# ERGÄNZUNG ZUM 2. PLANÄNDERUNGSVERFAHREN

## Umgestaltung des Bahnknotens Stuttgart Ausbau- und Neubaustrecke Stuttgart – Augsburg Bereich Stuttgart–Wendlingen mit Flughafenanbindung

**Planfeststellungsabschnitt 1.2 Fildertunnel**  
Baubabschnitt km 0,432 – km 10,030

## Lageplan Gleisplanung, km 7,842 ... 8,348

Blatt 11A-E1 von 18

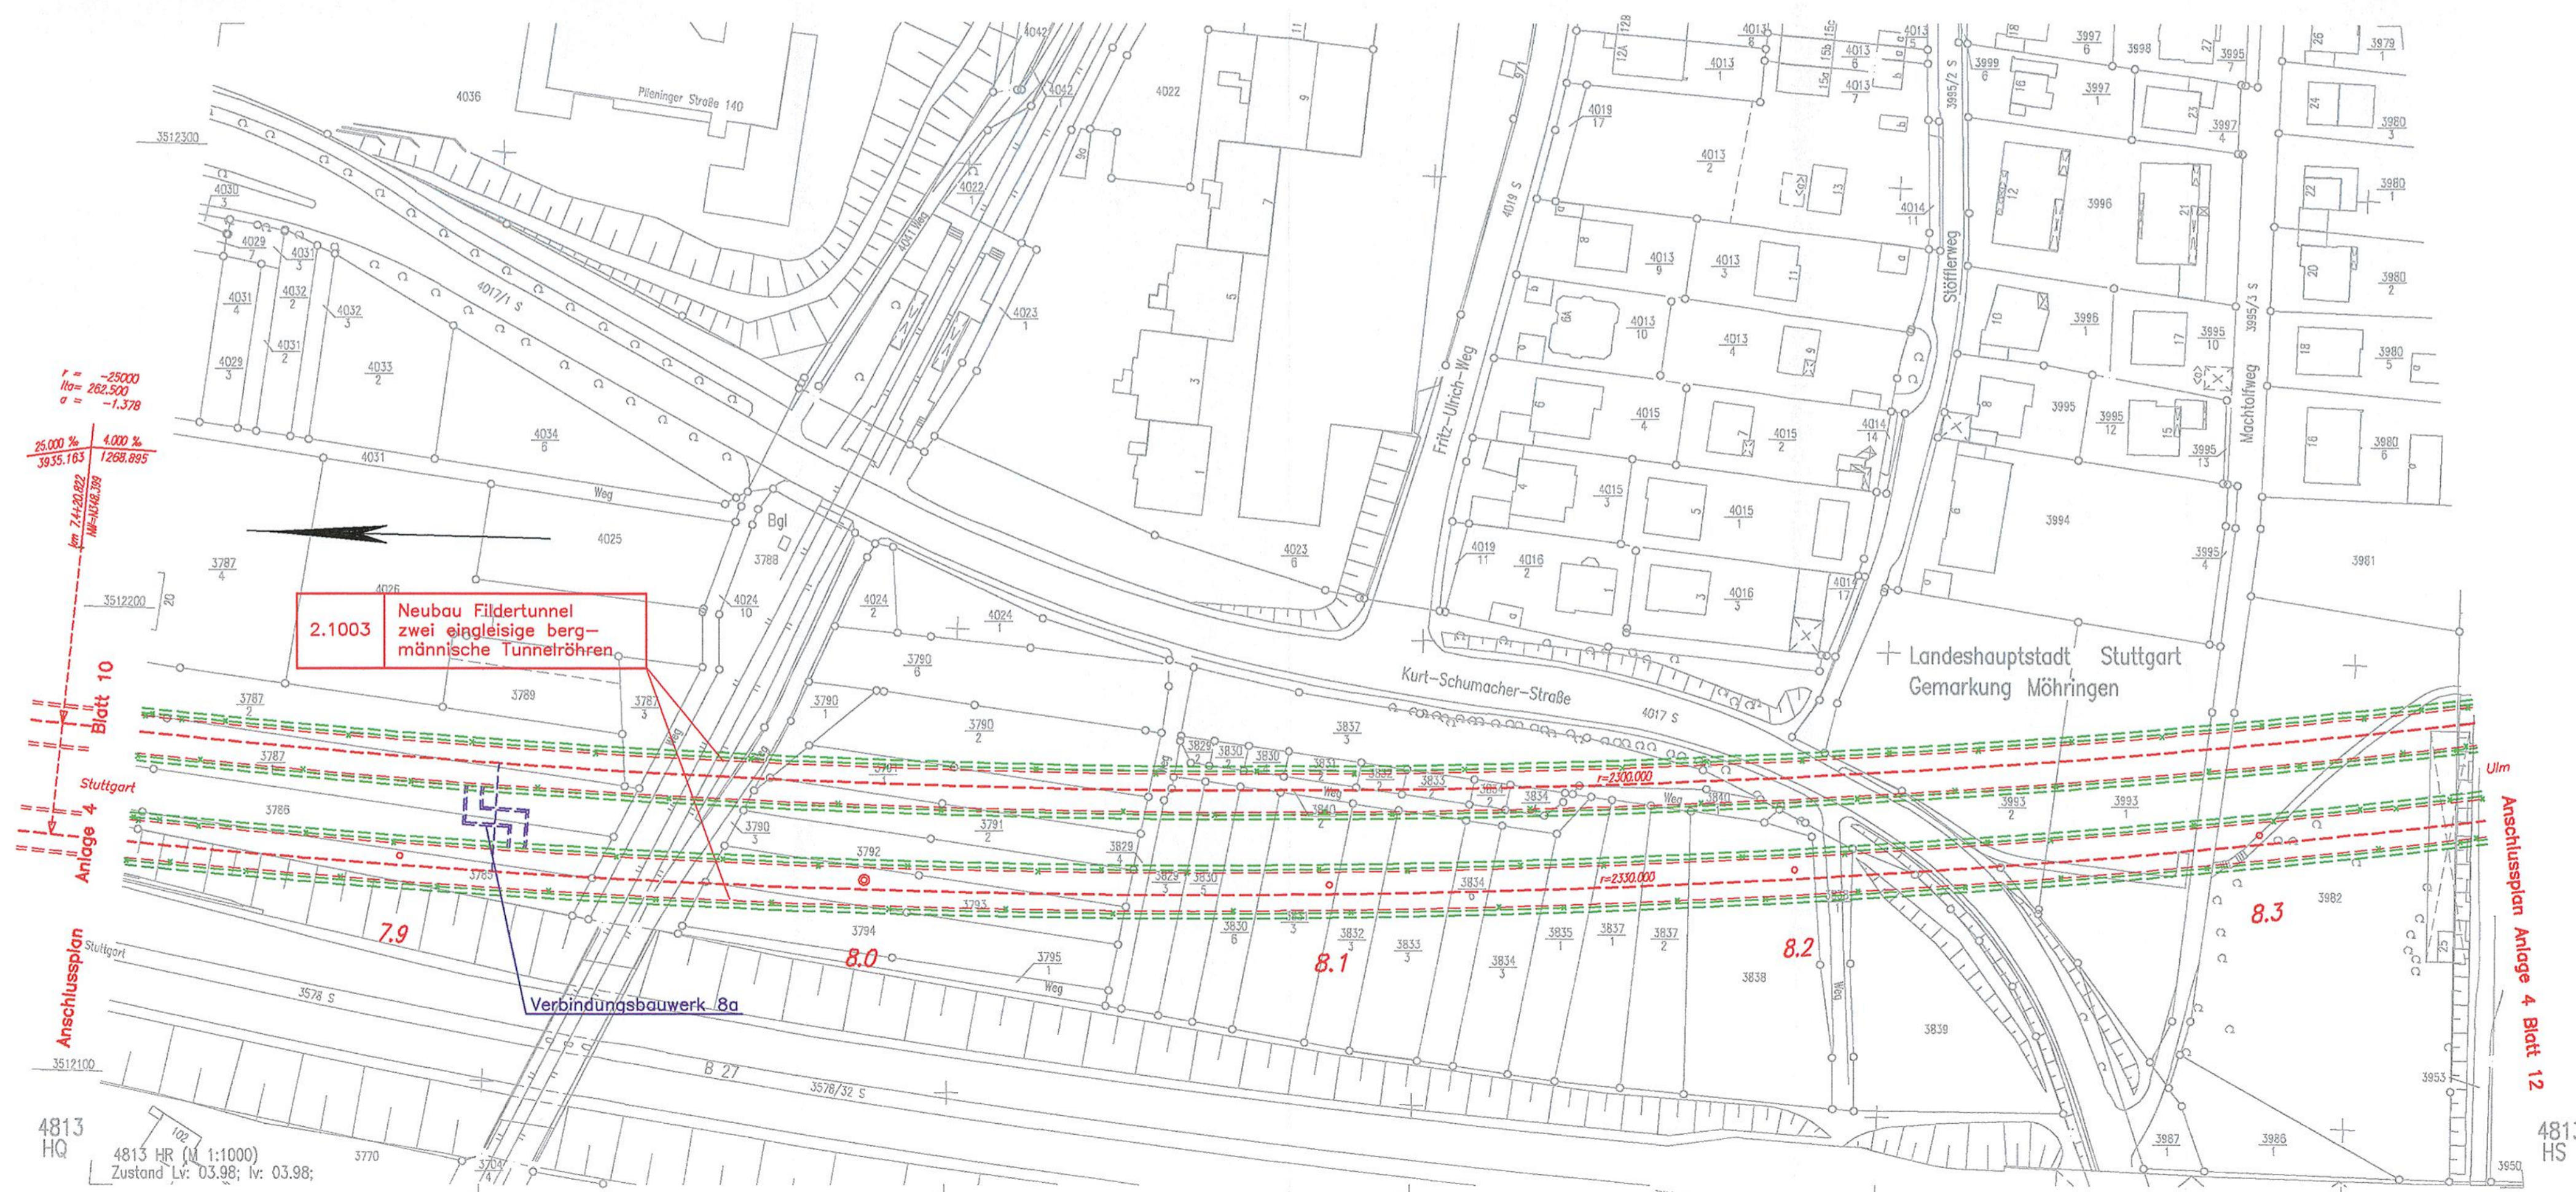
Querschnittsänderung Haupttröhre	Hewer	16.07.2010
Verbindungsbauwerk 8a ergänzt	Drost	24.03.2010
Index: Änderungen bzw. Ergänzungen	Name:	Datum:
